改善箇所説明図

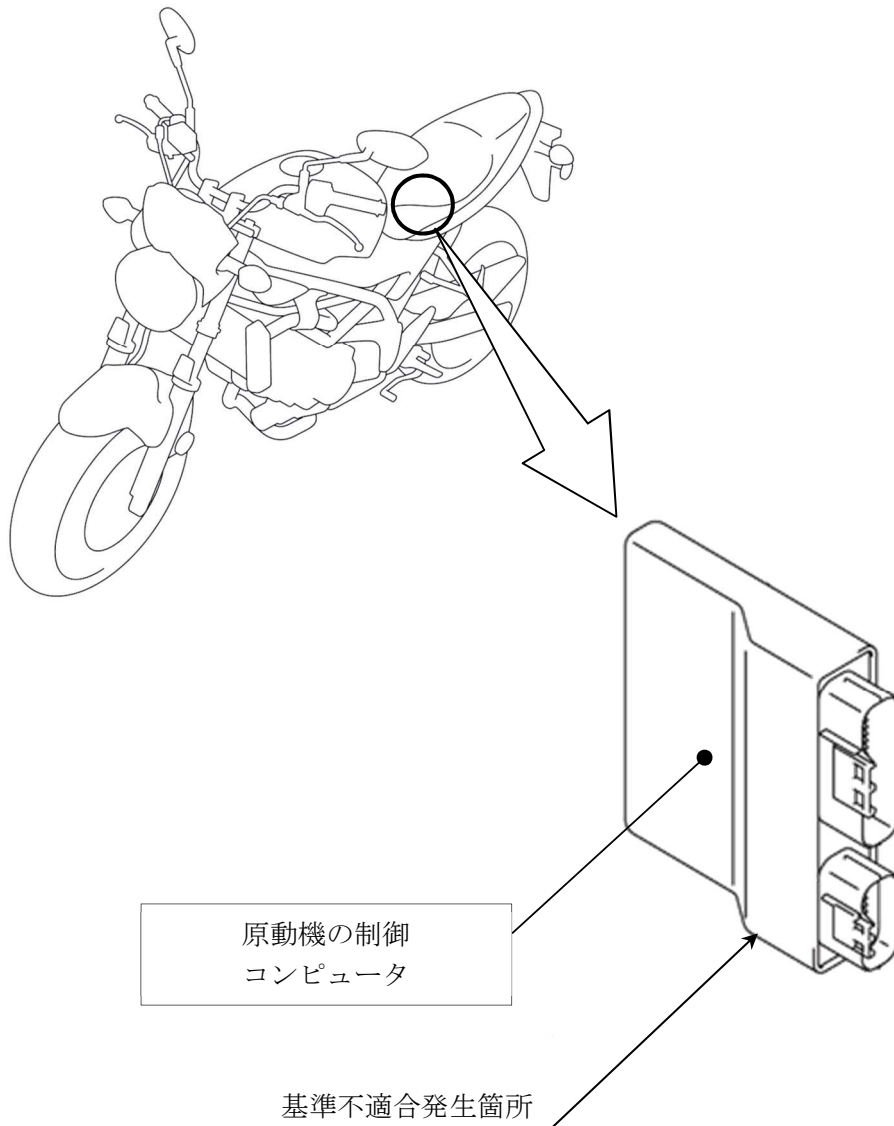
原動機において、制御コンピュータの車載式故障診断装置のプログラムが不適切なため、吸気温度センサが故障した際に、故障検知することができない場合がある。そのため、故障時に原動機の警告灯が点灯せず、保安基準に適合しない。

全車両、原動機の制御コンピュータを対策品と交換する。

識別：車わく（車台番号打刻位置付近）に緑色のシールを貼付する。
